西安市规划现状公示牌

牟家村城中村改造项目 地块二（铭城东区）

现状总平图

公示日期：2025年08月22日至2025年09月05日

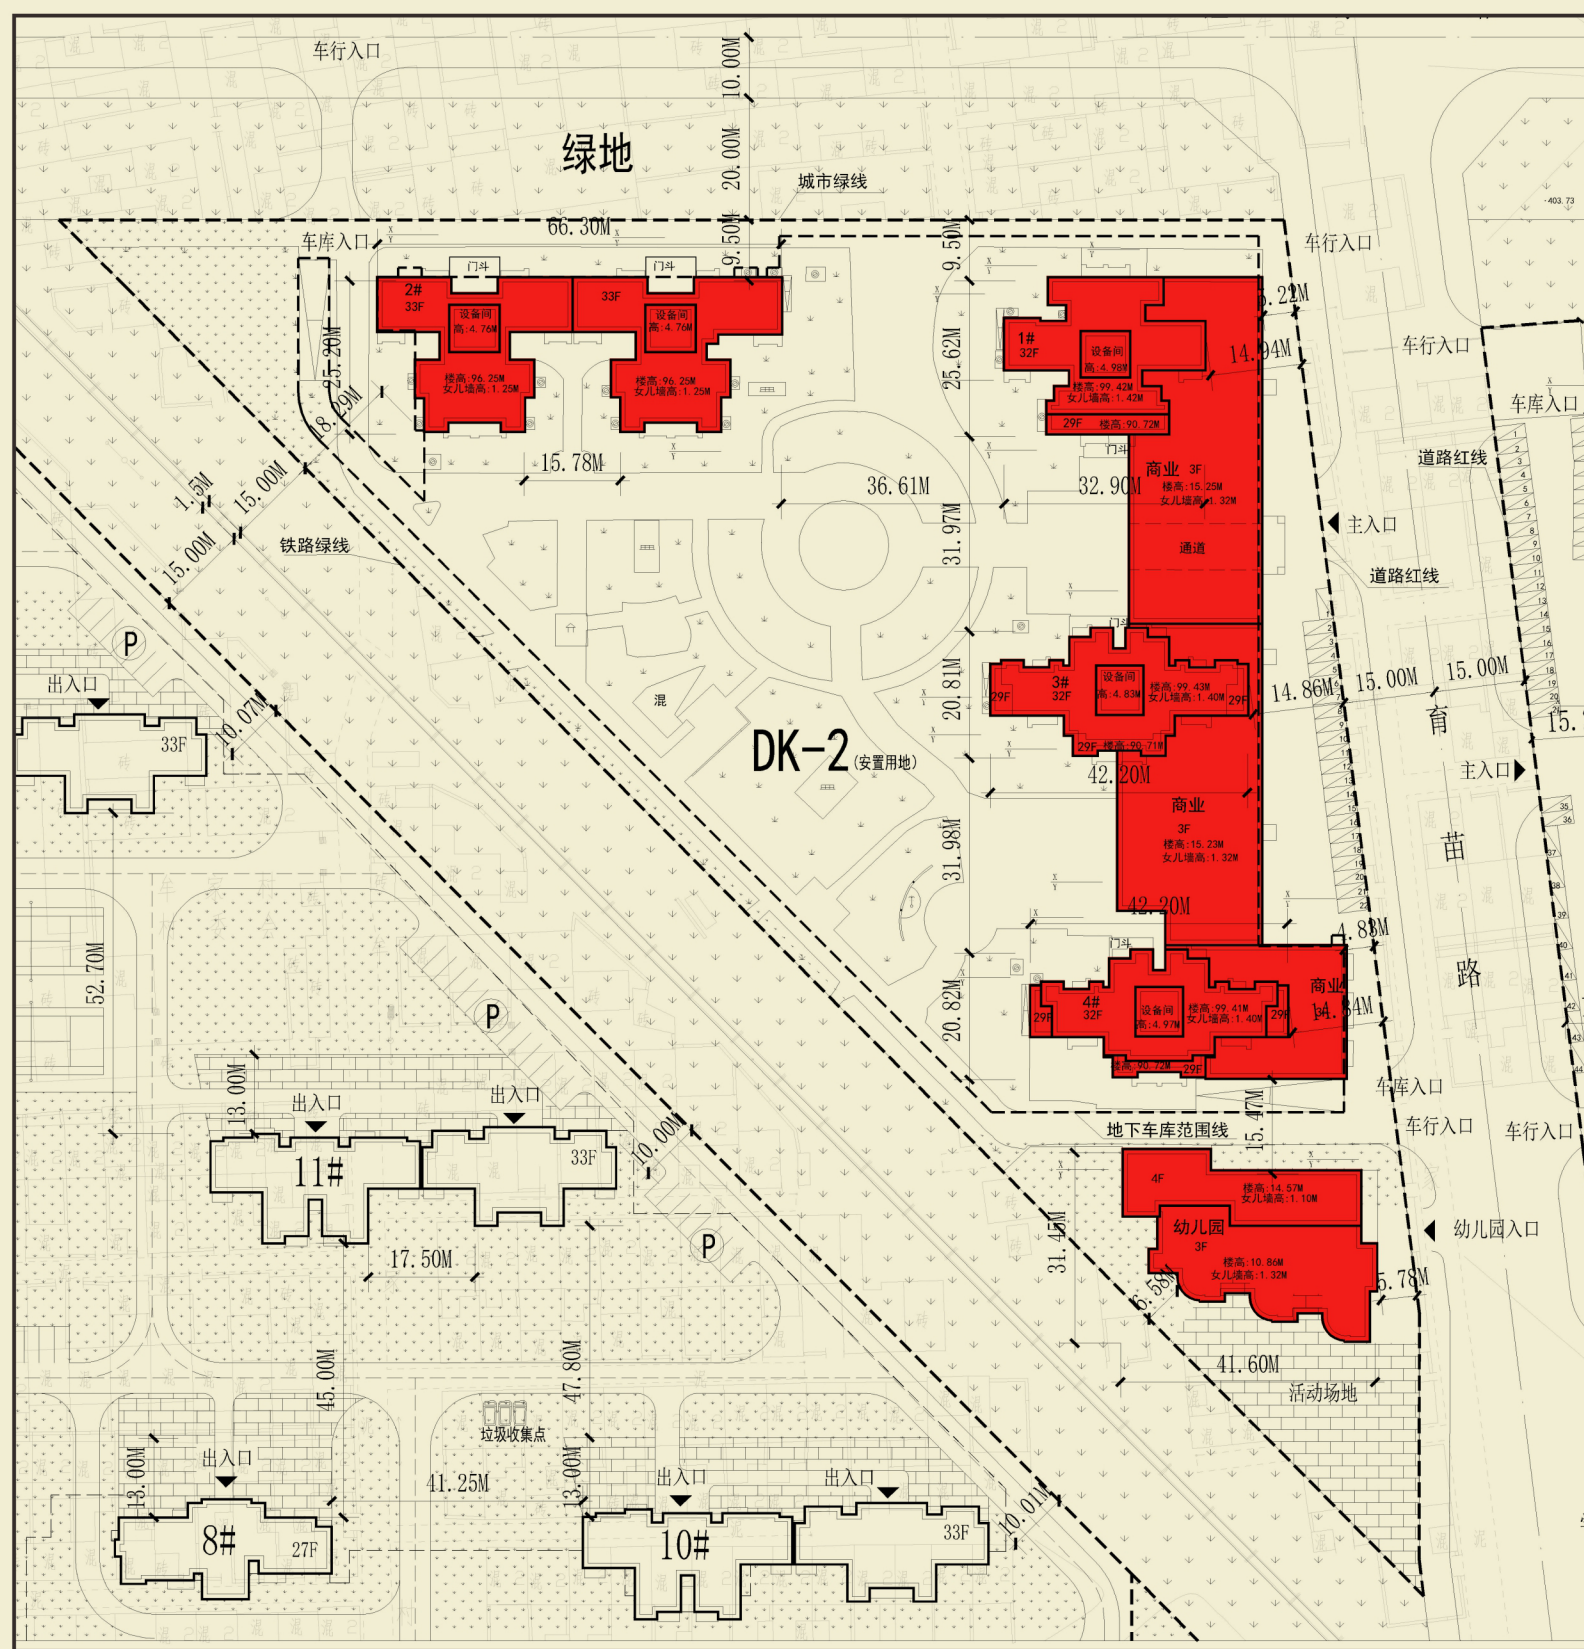
依据2025年7月10日西安城市发展资源信息有限公司出具的《日照分析报告审查意见书》，规划建筑自身日照情况：（一）规划住宅建筑共计184户不满足大寒日1.0小时（含纯北户180户），具体情况为：（1）1#楼1-32F共计61户不满足大寒日1.0小时（含纯北户60户）；（2）2#楼1F共计1户不满足大寒日1.0小时；（3）3#楼1-32F共计61户不满足大寒日1.0小时（含纯北户60户）；（4）4#楼1-32F共计61户不满足大寒日1.0小时（含纯北户60户）。（二）规划幼儿园共计9班活动室、寝室不满足冬至日3.0小时，室外活动场地满足1/2以上的面积在标准建筑日照阴影线之外。
规划建筑对周边的日照影响情况：（一）规划建筑对北侧西安延腾置业有限公司自建共有产权住房项目西区拟建住宅建筑共计15户产生日照影响，均由满足大寒日2.0小时到不满足，具体情况为：（1）对13#楼1F共计2户产生日照影响，均由满足大寒日2.0小时到不满足；（2）对14#楼1F共计3户产生日照影响，均由满足大寒日2.0小时到不满足；（3）对15#楼1-2F共计5户产生日照影响，均由满足大寒日2.0小时到不满足；（4）对17#楼1-3F共计5户产生日照影响，均由满足大寒日2.0小时到不满足。（二）规划建筑对北侧西安延腾置业有限公司自建共有产权住房项目西区拟建幼儿园活动室、寝室共计11班产生日照影响，均由满足冬至日3.0小时到不满足。（三）规划建筑对北侧西安延腾置业有限公司自建共有产权住房项目西区拟建幼儿园室外活动场地产生日照影响，不满足1/2以上的面积在标准建筑日照阴影线之外。（四）规划建筑对东北侧西安延腾置业有限公司自建共有产权住房项目东区拟建住宅建筑共计38户产生日照影响，其中37户由满足大寒日2.0小时到不满足，1户由不满足大寒日2.0小时被加重，具体情况为：（1）对8#楼1F共计1户产生日照影响，由不满足大寒日2.0小时被加重；（2）对9#楼2-11F共计37户产生日照影响，均由满足大寒日2.0小时到不满足。（五）根据日照阴影轮廓分析和建筑高度1.35倍范围内综合判断，规划建筑西侧无需要分析的客体建筑。（六）规划建筑对东侧牟家村城中村改造项目DK-1现状住宅建筑未产生日照影响。

该项目地块二原控规应配建机动车停车位484个（地面停车位48个，地下停车位436个）。实测地上住宅面积86364.561平方米，公共及商业建筑面积11607.105平方米，按原控规编制时停车位配建标准：住宅0.5个/100平，商业0.5个/100m²，共计需配建停车位490个。实测该项目地块二总停车位473个，其中地上22个，地下451个。尚有17个地下停车位未落实。

1、建设单位提供2017年6月14日西安市人民防空办公室出具的牟家村城中村改造项目地块二（铭城东区）项目《人防“结建”工程验收备案书》。
2、该项目地块二地质灾害涉及低易发区（根据分局会议研究，处遗项目已取得工规审批手续及未取得工规审批手续但不涉及地裂缝的项目无需开展地灾审查工作）；在地铁控制线范围内；涉及用地范围占压道路红线（经核实为坐标转化误差）。
3、依据2025年7月10日西安城市发展资源信息有限公司出具的《牟家村城中村改造项目地块二建设工程设计方案技术审查意见书》，涉及强制性指标及相关问题：（1）规划总建筑面积实测指标大于《牟家村城中村改造（详规工程号〔2010J077〕）》要求（+1737.468m²）；（2）住宅建筑面积实测指标大于《牟家村城中村改造（详规工程号〔2010J077〕）》要求（+2964.561m²）；（3）计容建筑面积实测指标小于设计指标（-83.632m²）；（4）容积率实测指标大于《牟家村城中村改造（详规工程号〔2010J077〕）》要求（+0.06），大于《陕西省城市规划管理技术规定》（陕建发〔2008〕73号）要求（+0.73）；（5）绿地率实测指标小于《牟家村城中村改造（详规工程号〔2010J077〕）》要求、《陕西省城市规划管理技术规定》（陕建发〔2008〕73号）要求（-2.84%）；（6）建筑密度实测指标大于《牟家村城中村改造（详规工程号〔2010J077〕）》要求（+1.31%），大于《陕西省城市规划管理技术规定》（陕建发〔2008〕73号）要求（+6.41%）；（7）机动车位总数设计指标小于《牟家村城中村改造（详规工程号〔2010J077〕）》要求（-11个），小于《陕西省城市规划管理技术规定》（陕建发〔2008〕73号）要求（-329个）；（8）地上车位设计指标小于《牟家村城中村改造（详规工程号〔2010J077〕）》要求（-26个）；（9）未按照《陕西省城市规划管理技术规定》（陕建发〔2008〕73号）要求配建非机动车位；（10）公建配套建筑面积设计指标未按照《牟家村城中村改造（详规工程号〔2010J077〕）》要求（配建公建、城市级公建）分项面积指标进行表达，无法对该分项面积指标的规范符合性和条件符合性进行审查；（11）未按照《城市居住区规划设计规范》GB 50180-93（2002年版）要求配建便民店、治安联防站、居（里）委会（社区用房）、垃圾收集点、居民存车处。

一般问题：（1）1#楼、3#楼、4#楼东退道路红线距离不满足《陕西省城市规划管理技术规定》（陕建发〔2008〕73号）要求；（2）1#楼、2#楼北退绿线距离不满足《陕西省城市规划管理技术规定》（陕建发〔2008〕73号）要求；（3）4#楼与幼儿园平行间距不满足《陕西省城市规划管理技术规定》（陕建发〔2008〕73号）要求；（4）3#楼裙房与1#楼裙房、3#楼裙房与4#楼裙房贴建，建筑间距建议以消防部门审查意见为准。
